3M Fall Protection

**SISTEMAS DE CONTRAPESO 3M™ DBI-SALA (OSHA Y CE)
AVISO SOBRE ACTUALIZACIÓN DE PRODUCTO**

Pieza de actualización de la sección central y sistema de contrapeso

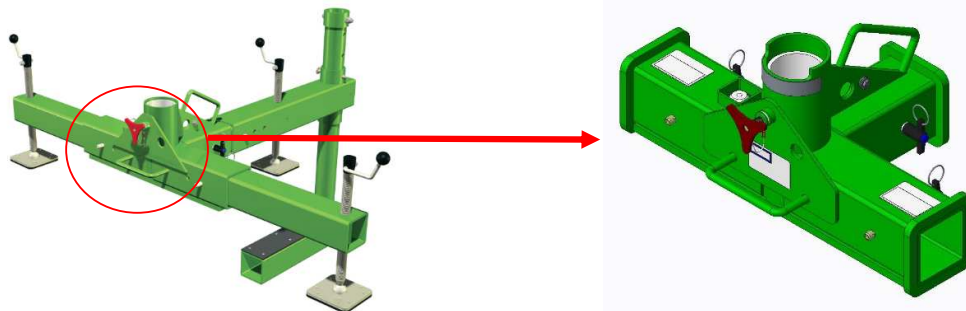
3M Fall Protection ha comprobado que ciertos sistemas de contrapeso no cumplen estrictamente todas las especificaciones de carga en todas las posiciones de ajuste según lo que estos mismos productos alegan en el manual de instrucciones del usuario (IFU) y en las etiquetas de los productos. No ha habido ningún informe de accidente o de lesiones asociadas con este problema. Este problema solo afecta a los siguientes sistemas: N.º de pieza 8300010, 8511892, 8512894, 8514496, 8520775, 8530088, 8530146, 8530226, 8530256, 8530355 de OSHA y n.º de pieza 8562894, 8564496 de CE. **Tenga en cuenta que este aviso no supone una retirada del producto.**

Para solucionar este problema, 3M Fall Protection ha desarrollado una modificación del diseño de uno de los componentes común a todos los sistemas de contrapeso (N.º de pieza de sección central 8513593 OSHA o 8541688 CE). La modificación se ha incorporado a todos los sistemas de contrapeso fabricados a partir del 1 de marzo de 2017 y estará disponible como actualización sin coste alguno para todos los usuarios que adquirieron sus sistemas antes del 1 de marzo de 2017.

Usuarios finales: Póngase en contacto con el Servicio de Atención al Cliente en el +33 (0) 4 97 10 00 10 o a través del correo electrónico informationfallprotection@mmm.com y reciba el kit de actualización sin ningún coste. Los números de pieza de los kits de actualización son 8549057 OSHA y 8549058 CE. Si nos facilita sus datos de contacto, una dirección de entrega y la información sobre el modelo del sistema que utiliza, le enviaremos el kit de actualización sin ningún coste para usted. Cuando reciba el kit de actualización, siga las instrucciones de devolución de las secciones centrales afectadas utilizando la caja de envío prepago. Puede encontrar IFU actualizados en <http://capitalsafety.webdamdb.com/#folder/2643471>. Busque el IFU correspondiente a su sistema.
